Projet de carrière à Kangani – Mayotte

**MEMOIRE EN REPONSE A L'AVIS DE LA MRAE
N°2021APMAY2 DU 16 MARS 2021**

Mémoire en réponse à l'avis de la MRAE n°2021APMAY2 du 16 mars 2021

Figure 1 – Carte des habitats

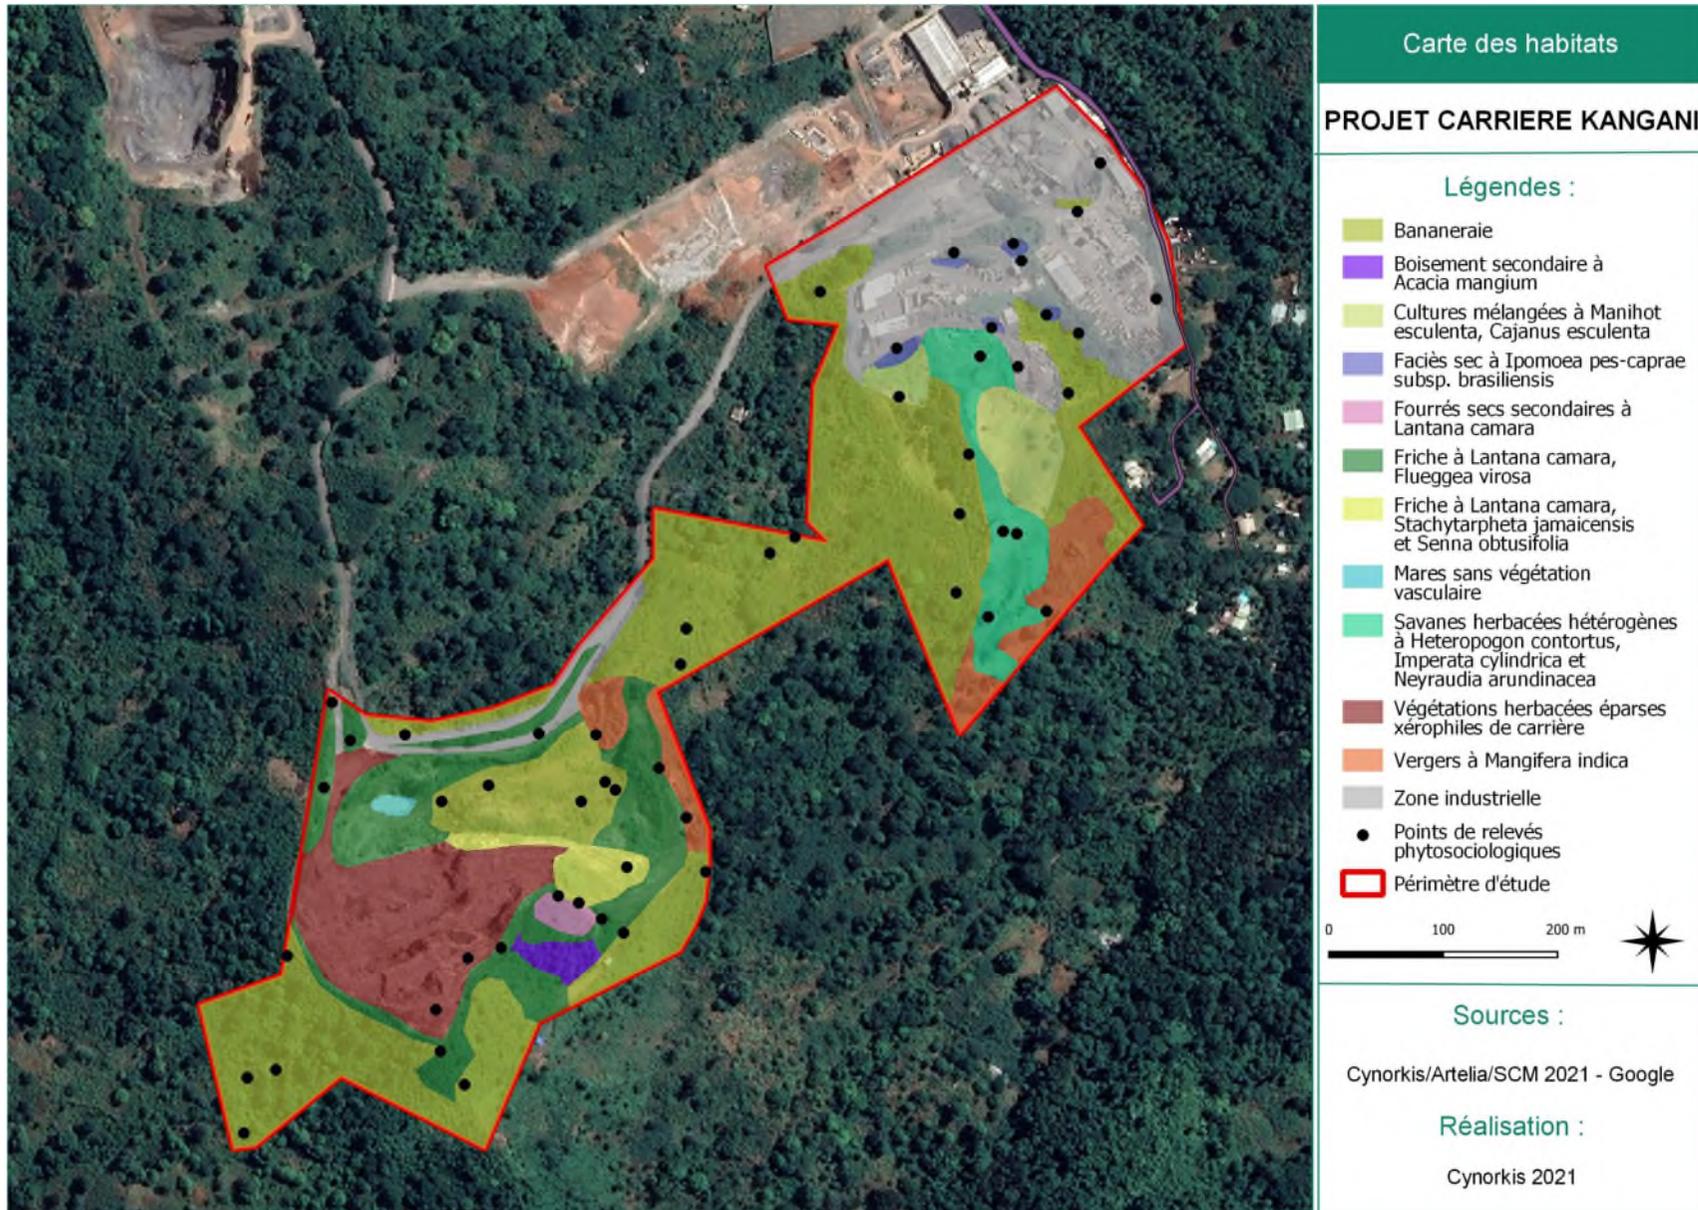
Le projet envisage la consommation de 9,08 ha de zone agricole comprenant de l'agriculture vivrière sans pourtant indiquer la surface qu'occupe réellement cette activité.

L'Ae recommande d'indiquer la surface réelle d'agriculture vivrière détruite par le projet.

Le bureau d'étude CYNORKIS a été missionné pour réaliser un diagnostic écologique faune et flore en juillet 2021. Ce passage a permis d'identifier les habitats présents sur le site de la carrière.

La surface de bananeraie et de cultures mélangées identifiée est de 109 939 m² soit 10,9939 ha.

Le projet consommera 9,08 ha de zone agricole sur les 10,9939 ha identifiés. A ce stade, il est difficile d'estimer la surface réelle d'agriculture vivrière détruite, notamment en l'absence de registre parcellaire à jour.

Figure 4 – Localisation des ERP autour du projet

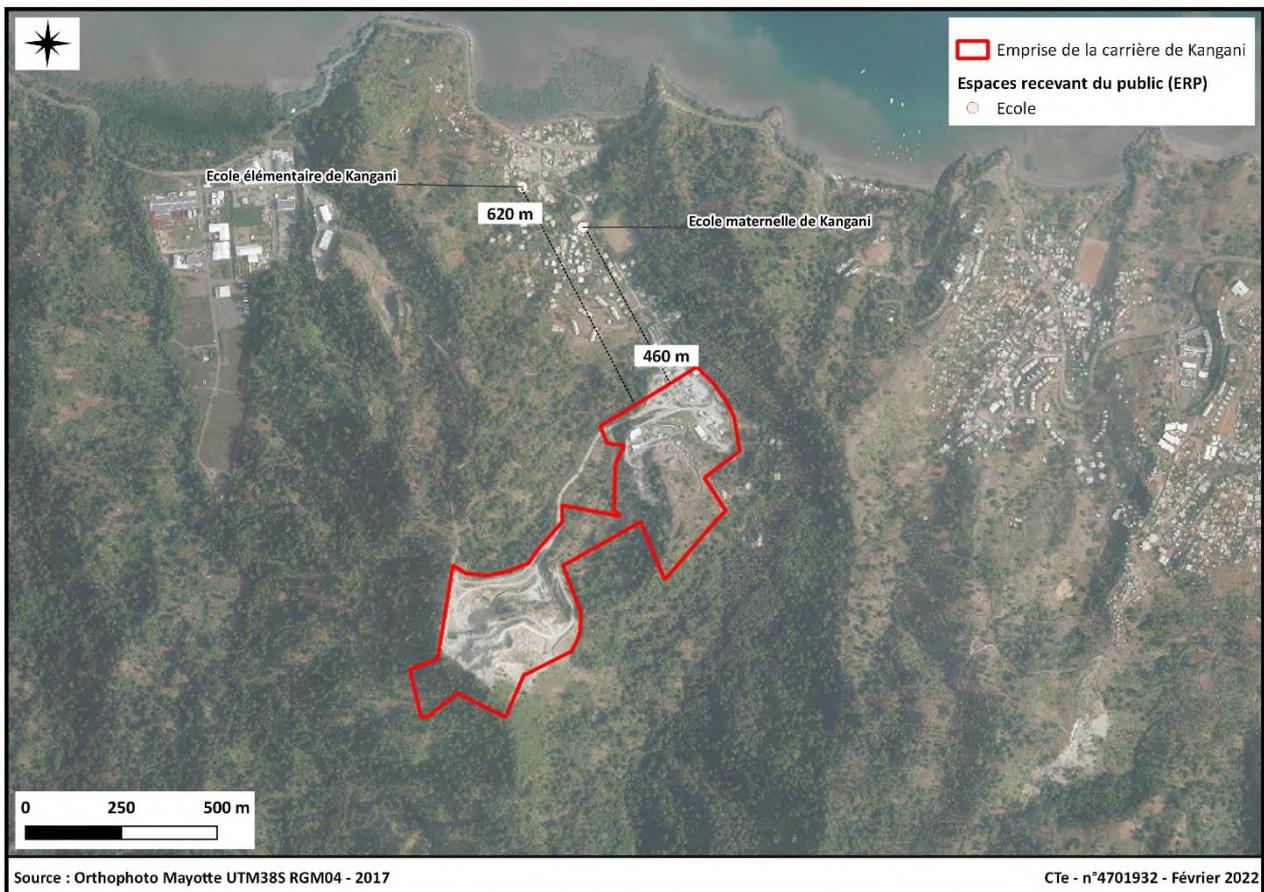
L'Ae note une incohérence sur la distance séparant le site de la carrière des écoles. En effet, l'étude d'impact (p. 200) indique environ 850 m et l'étude de dangers (p.10) 400 m.

L'Ae recommande de faire figurer la bonne distance dans ces deux documents.

Les écoles présentes autour de l'emprise de la carrière de Kangani sont les suivants :

ERP	Distance ERP / projet
Ecole maternelle de Kangani	460 m
Ecole élémentaire de Kangani	620 m

La figure suivante présente la localisation des ERP autour de l'emprise de la carrière de Kangani :

Figure 5 – Zonation des habitations

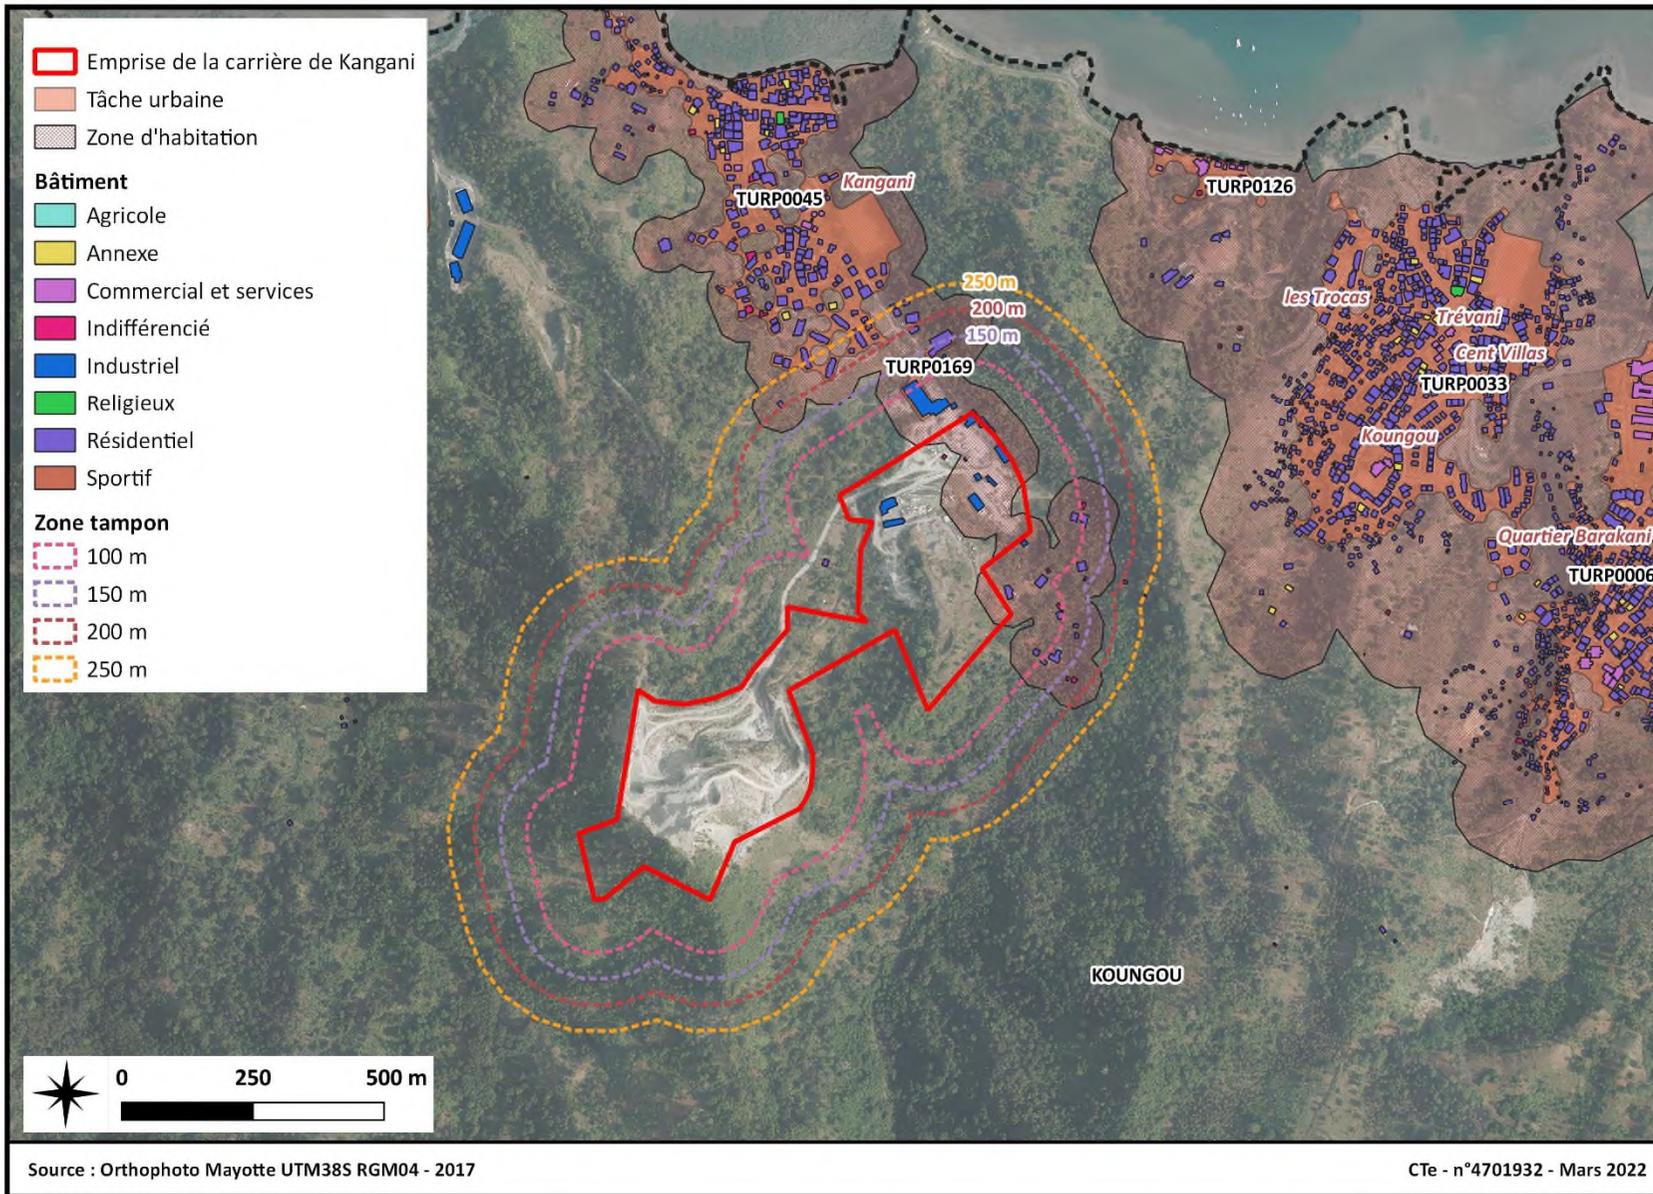
Les premières habitations se trouvent à moins de 120 mètres du site qui est par ailleurs accolé côté Sud à un chemin de randonnée dénommé GR1.

Les habitations ne seraient qu'une dizaine à l'est du site mais plus nombreuses en direction du Nord.

L'Ae recommande de présenter une zonation des habitations en fonction de la distance au site et de recenser les habitations et les habitants dans ces différentes zones.

Les distances entre les tâches urbaines et la carrière de Kangani sont les suivantes (cf. Figure 5 – Zonation des habitations) :

Tâche urbaine	Distance (m)	Zone d'habitation
TURP0169	45	Kangani
TURP0045	220	Kangani
TURP0033	525	Koungou
TURP0126	580	Koungou
TURP0037	650	Koungou
TURP0006	960	Koungou

Concernant les bâtiments résidentiels, 23 ont été identifiés au sein de la zone d'habitation de Kangani.

Il convient de noter que 9 bâtiments indifférenciés ont été identifiés dont 2 hors de la zone d'habitation de Kangani.

Figure 6 – Localisation de la zone projet et des points de comptages étudiés

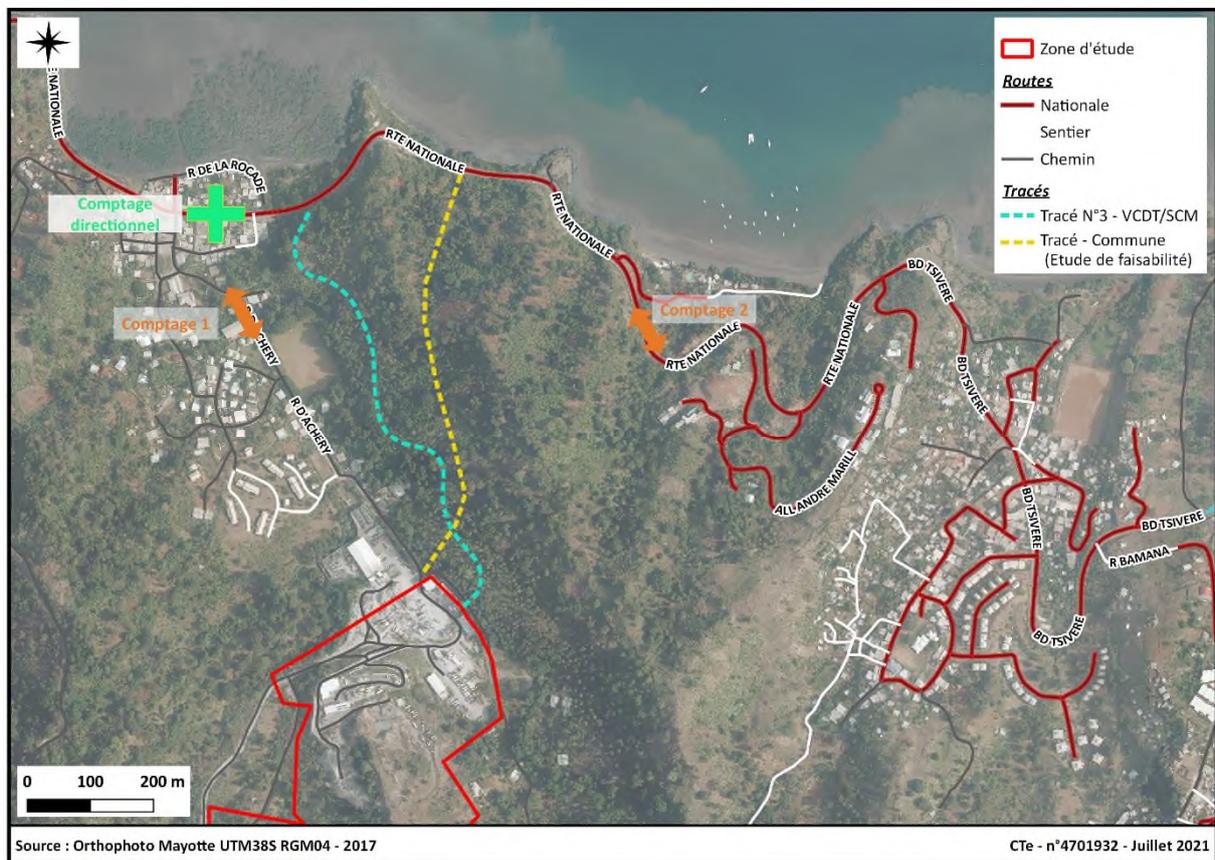
La rue communale d'Achery est actuellement la seule voie d'accès au site.

Le pétitionnaire envisage par ailleurs de réaliser une étude sur un nouvel itinéraire qui éviterait le village de Kangani et permettrait le croisement de deux camions. D'autre part, il permettrait d'assurer un lien direct entre la carrière et la route nationale 1. Il traverserait également une zone agricole et naturelle tout en surplombant la rivière Kangani.

L'Ae estime que ce projet de nouvel itinéraire fait partie de celui de cette carrière et doit donc être présenté dans l'étude d'impact faisant l'objet de cet avis. Il doit la compléter avec toutes ses mesures ERC.

Des discussions sont en cours avec la Préfecture de Mayotte et la Commune de Koungou pour un nouvel itinéraire. Des profils de voies d'accès sont en cours d'étude.

Dans l'attente de la validation de la piste d'accès alternative, une analyse des conditions de circulation des voies environnantes au site ainsi que l'impact du futur projet sur celles-ci ont été réalisés.

L'étude s'est focalisée sur les conditions de circulation de la RN1 et sur le carrefour (cf. **Annexe 1**).

Pour rappel, la Société des Carrières de Mayotte (SCM) s'engage à réaliser des aménagements complémentaires en concertation avec la commune (panneau et signalétiques, matérialisation au sol, nouveau revêtement, étude de faisabilité d'un cheminement piéton sécurisé...), en réponse à l'état actuel de la route et aux situations conflictuelles déjà existantes du fait de la multiplication des typologies de flux (cf. Figure 6 – Localisation de la zone projet et des points de comptages étudiés).

Une nouvelle voie réservée à la desserte de la carrière par les poids lourds est en cours d'étude. La rue d'Achery constitue donc un accès au projet de carrière en période transitoire. La réalisation de la nouvelle voirie d'accès est conditionnée par les échanges à l'amiable avec les propriétaires fonciers, ou une procédure de déclaration d'utilité publique (DUP), qui sera engagée par la Commune, le cas échéant.

Dans tous les cas, la Société des Carrières de Mayotte s'engage à réaliser cette nouvelle voirie dès concrétisation de la maîtrise foncière de l'emprise concernée et obtention des autorisations administratives requises.
